電源開発株式会社
大間原子力発電所

弾性設計用地震動Sd設定の考え方

平成19年2月
原子力発電安全審査課

図-1 最大入力加速度とスケルトン上の最大応答値

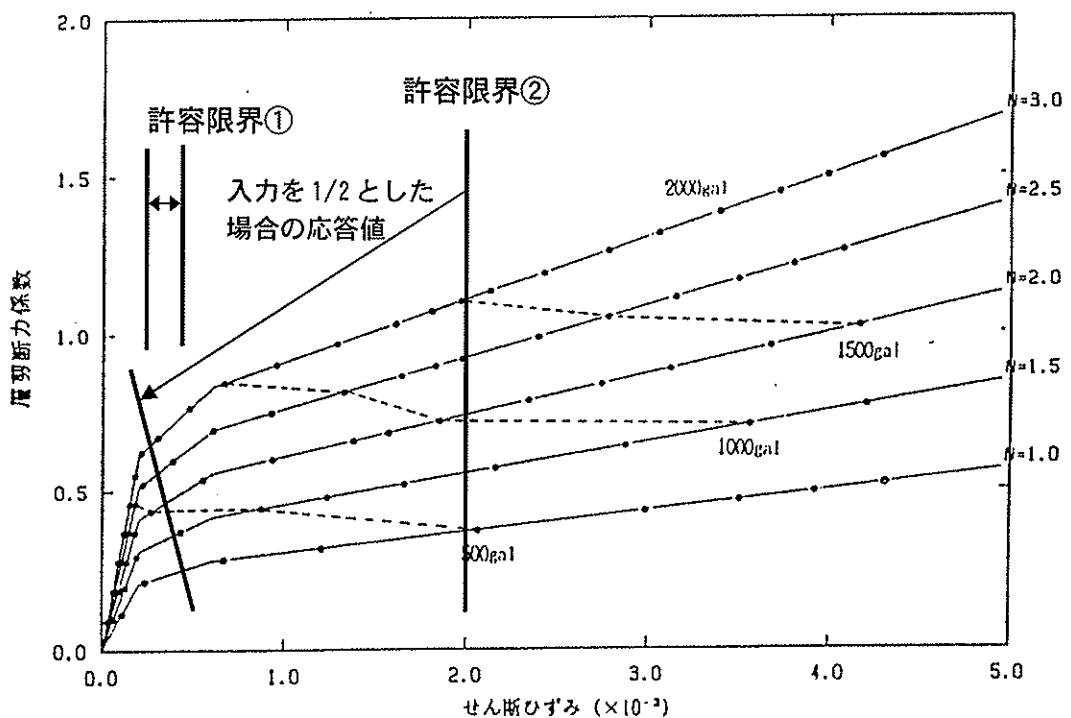
申請者は、主要な建物が鉄筋コンクリート耐震壁を主要な構造とすることから、安全機能限界に対応する入力荷重と弾性限界に対応する入力荷重の比率としての α を、日本電気協会⁽¹⁾の検討結果を参照して評価するとしている。日本電気協会⁽¹⁾には、鉄筋コンクリート造壁式構造の建屋を2質点系の簡易なSRモデルに置換し、入力地震動を

100gal ずつ順次増加して非線形地震応答解析を行って求められたせん断ひずみと層せん断力係数の関係を示した図があり、この図に許容限界①および許容限界②を加筆したものを図-1 に示す。ここで、許容限界②は建屋はある程度の損傷を受けるがその程度は小さく、終局に対して余裕のある状態(せん断ひずみで 2.0×10^{-3} rad)を示しており、許容限界①は許容限界②の入力加速度を 1/2 倍とした場合の応答値を示している。

申請者は、許容限界①の応答値は短期許容応力度相当と考えられ、新指針でいうSdに求められる「概ね弾性範囲の設計」と考えられるとしている。

以上より、許容限界①を弾性限界、許容限界②を安全機能限界と捉えた場合、安全機能限界に対応する入力荷重と弾性限界に対応する入力荷重の比率としての α は 0.5 程度の値となるとしている。

図-2(1) 基準地震動 $S_s - 1$ と弾性設計用地震動 $S_d - 1$ の応答スペクトルの比較
 (水平動)

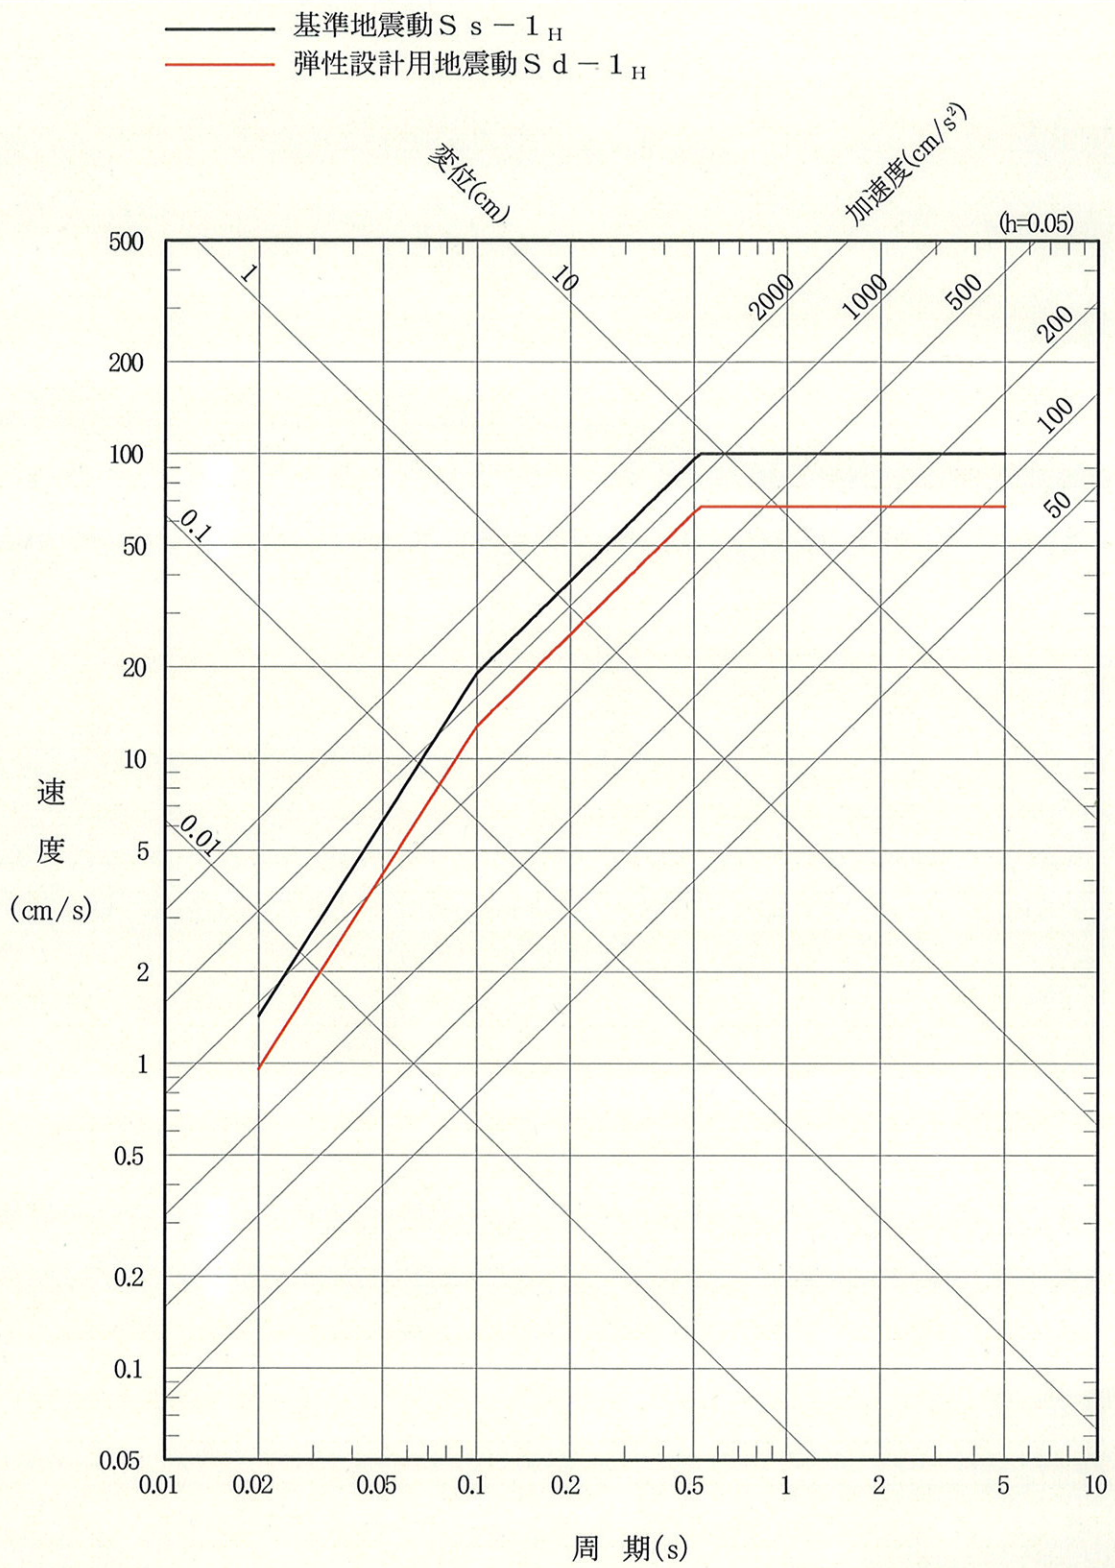
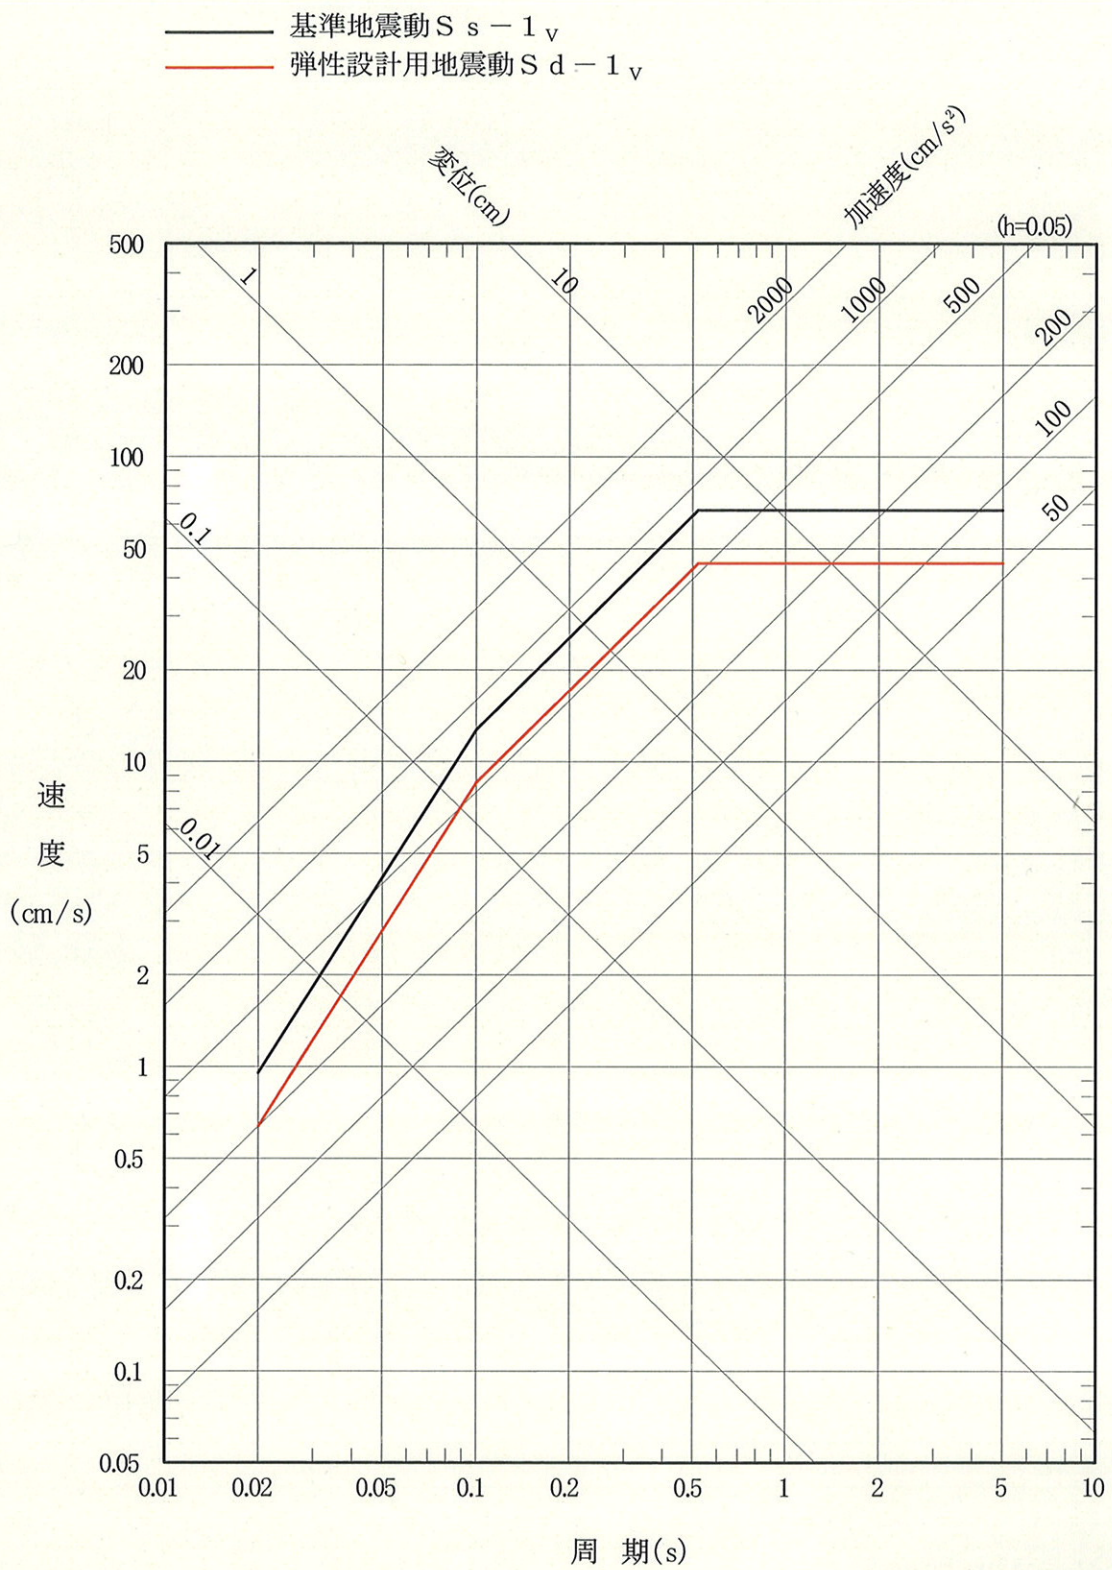
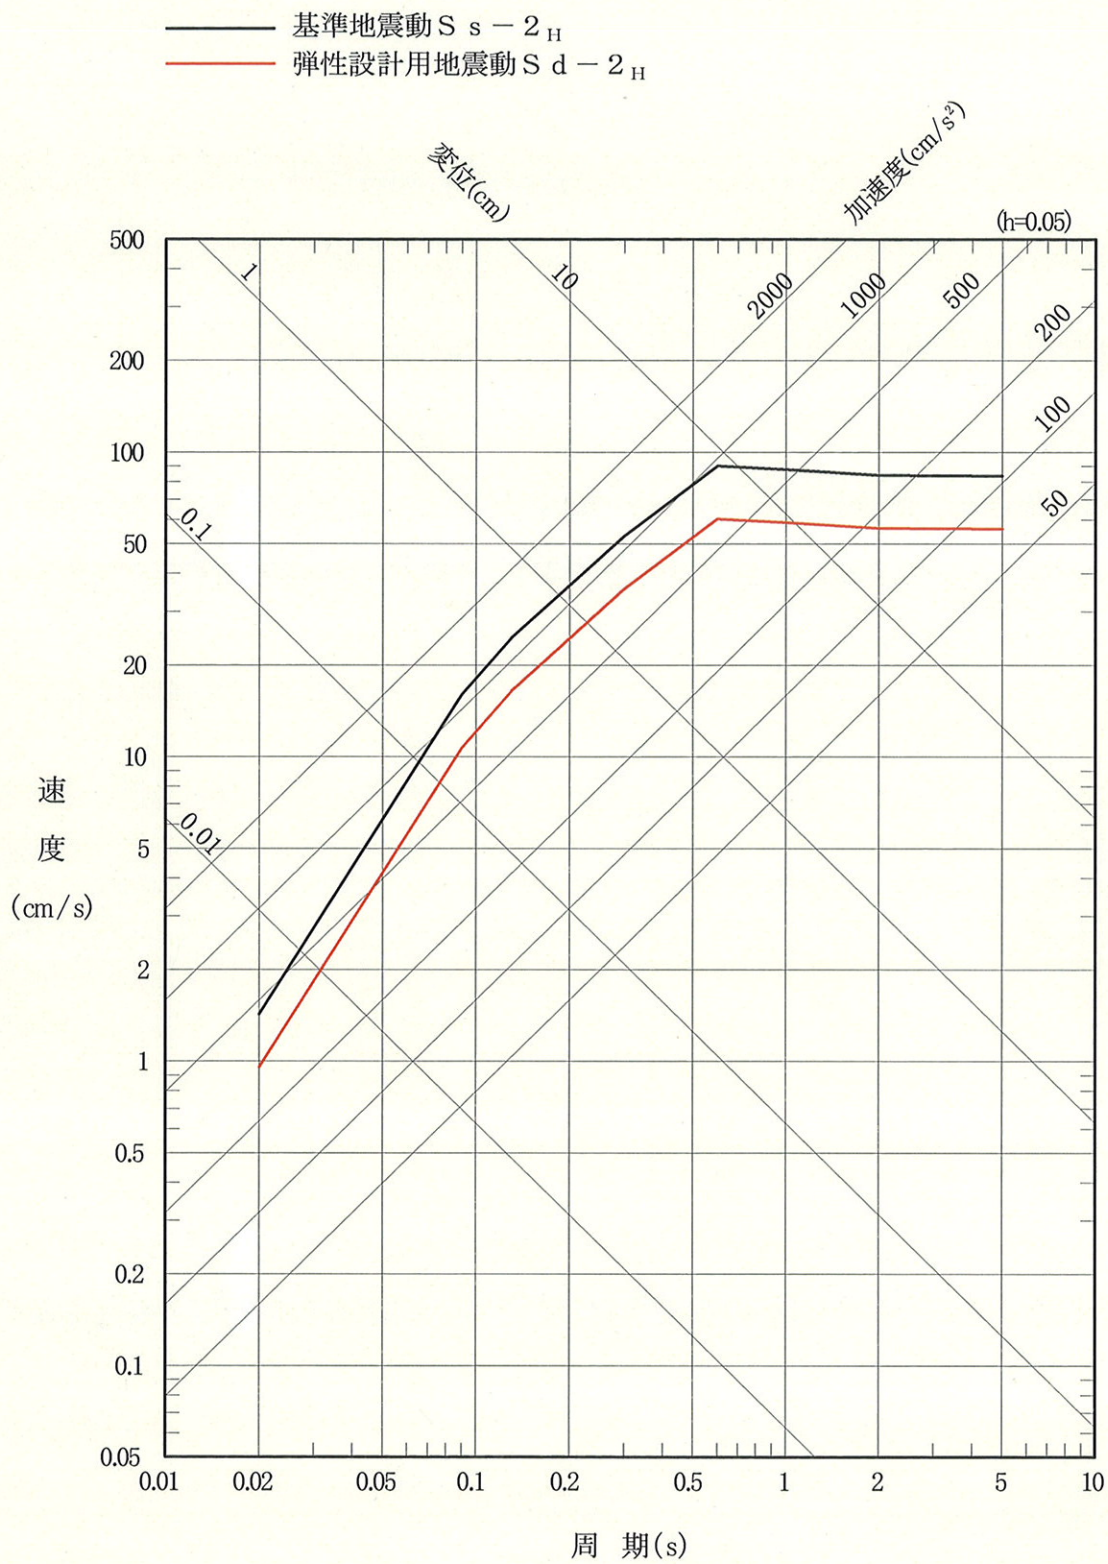
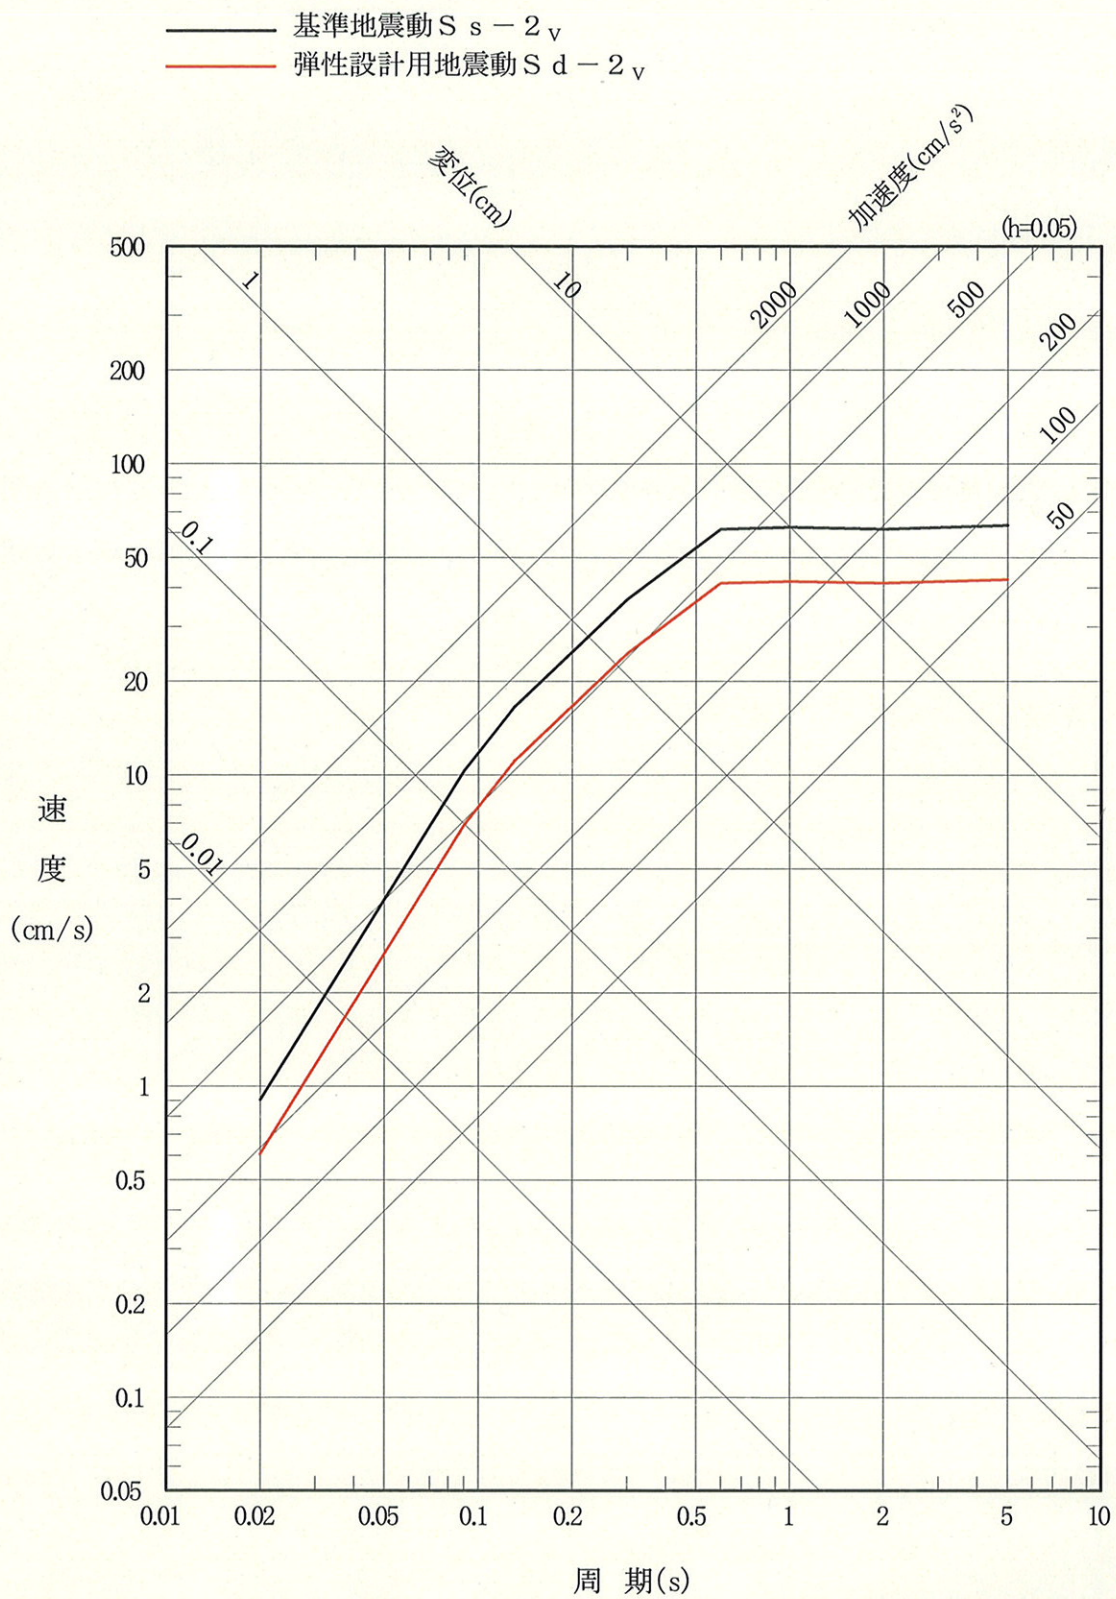
申請者は、前述より, α は0.5以上であれば, 新指針で要求されている役割を果たすことができると考えられるものの, 事業者として財産保護上の観点から, 工学的判断により2/3程度の地震動レベルで弾性設計を行うこととし, 建物・構築物, 機器・配管系ともに α として0.67を採用することにより, Sdに対する設計計算に一貫性をとっている。

なお, 申請者は, SdはSsと同数個設定するとしており, 敷地ごとに震源を特定して策定する地震動Ss-1と, 震源を特定せず策定する地震動Ss-2のそれぞれに対して, 水平方向及び鉛直方向のSdを設定している。

図-2及び図-3に $\alpha=0.67$ とした場合のSdの応答スペクトルを示す。

図-4(1) 弾性設計用地震動 S_d の応答スペクトルと敷地における地震動の
一様ハザードスペクトルの比較(水平動)

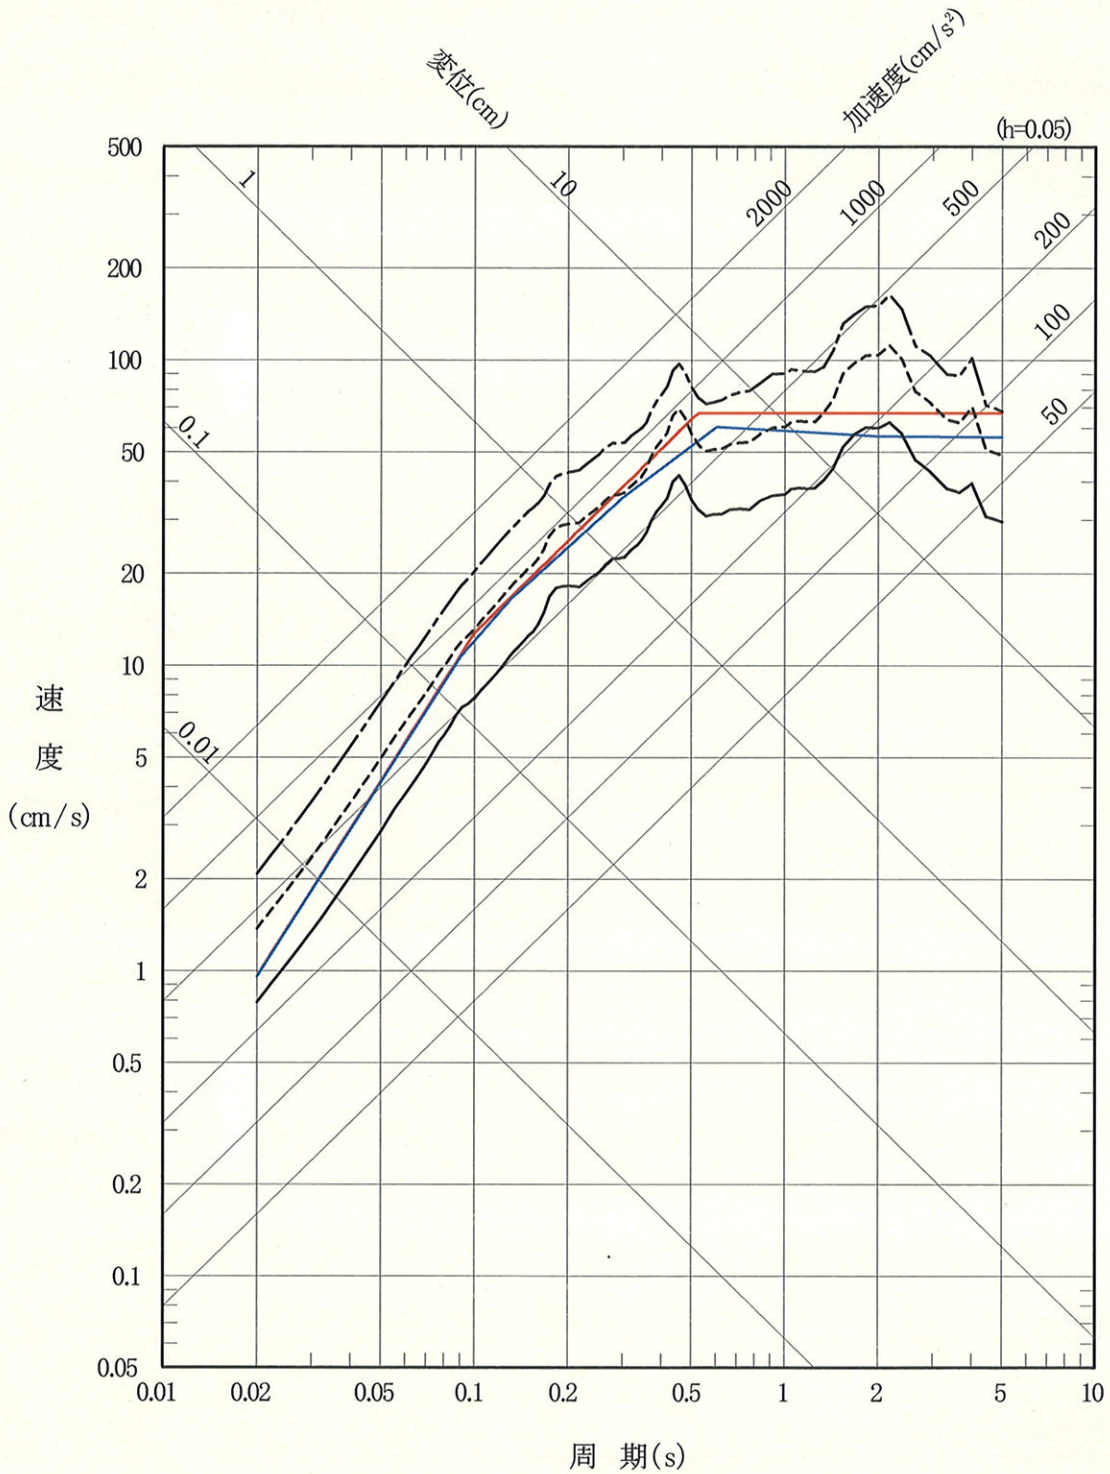
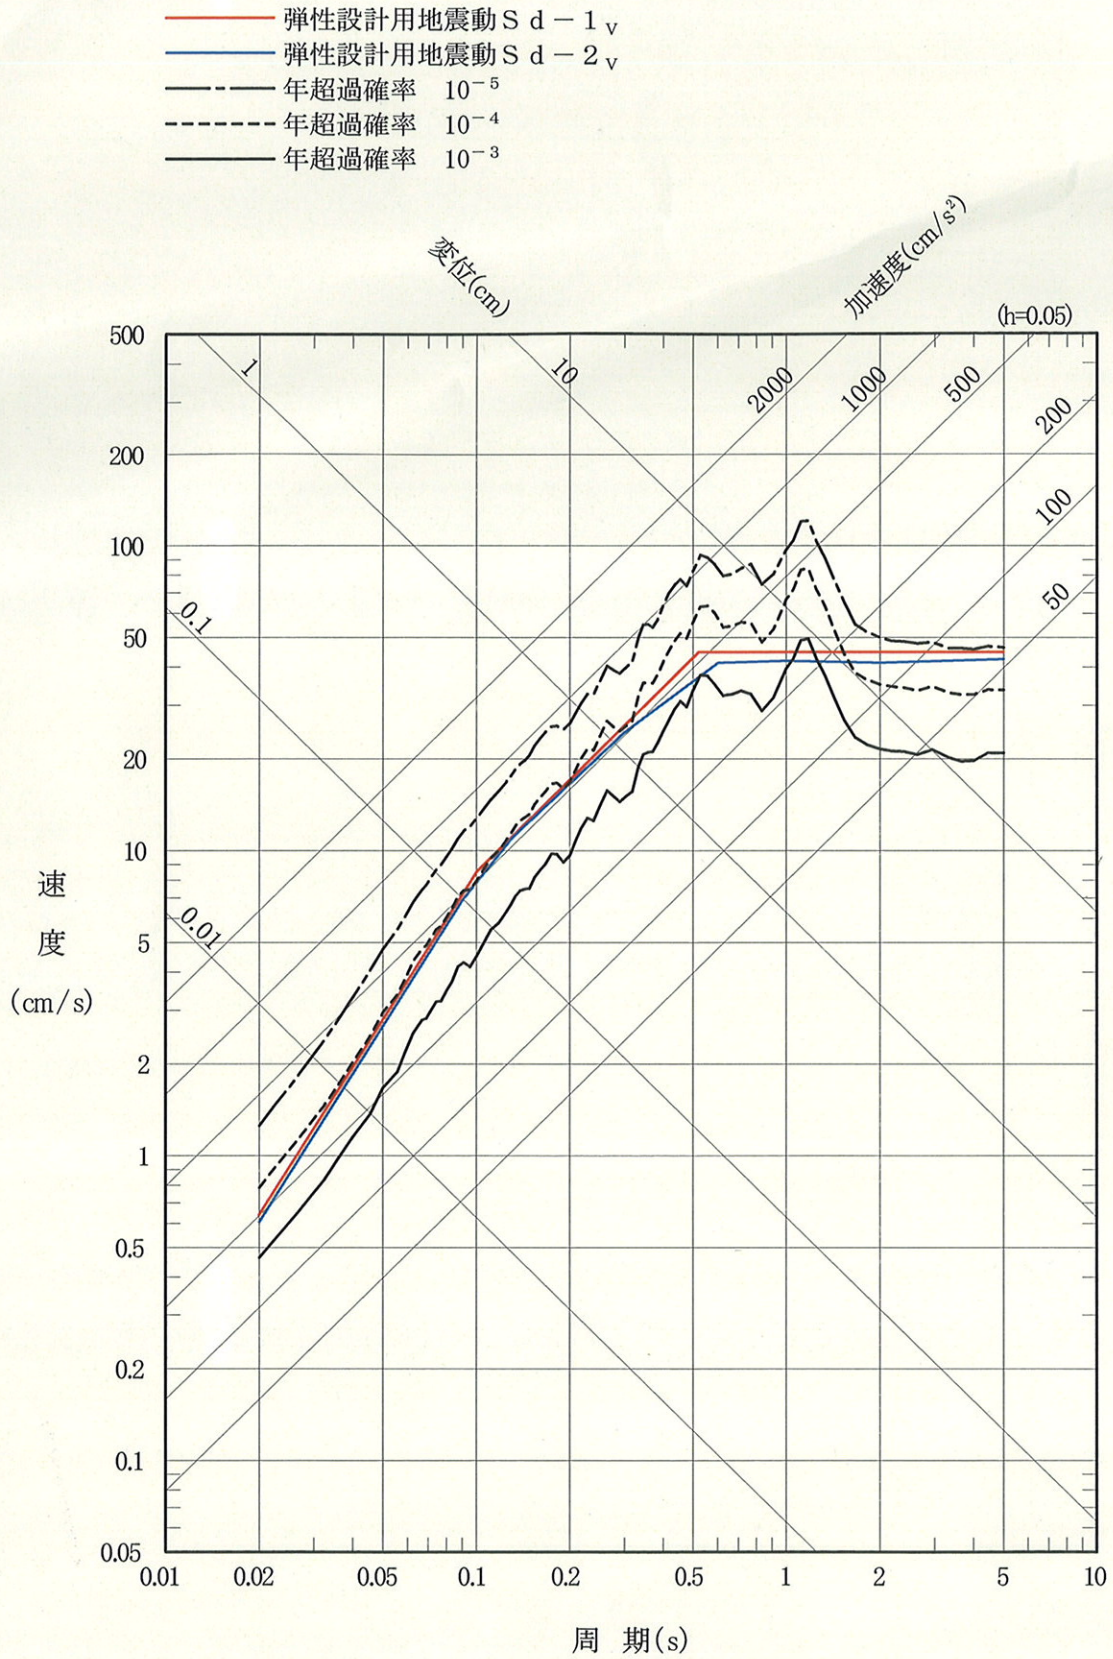
新指針の解説Ⅲ(2)において, 「当該係数の設定に当たっては, Ssの策定の際に参照した超過確率を参考とすることができる。」とされていることから, 大間地点の敷地における一様ハザードスペクトルとSdのスペクトルとの比較を行っている。

図-4 より, $\alpha = 0.67$ とした場合のSdの超過確率は, $10^{-3} \sim 10^{-4}$ /年程度となり, 日本電気協会「原子力発電所耐震設計技術指針 重要度分類・許容応力度編 JEAG4601・補-1984」の「運転状態と地震動の組合せの確率論的評価」における基準地震動 S_1 の発生確率 $10^{-2} \sim 5 \times 10^{-4}$ と比べて小さめであるとしている。

以上の検討結果から, 申請者が, α を施設に関わらず 0.67 としていることは妥当であると考える。
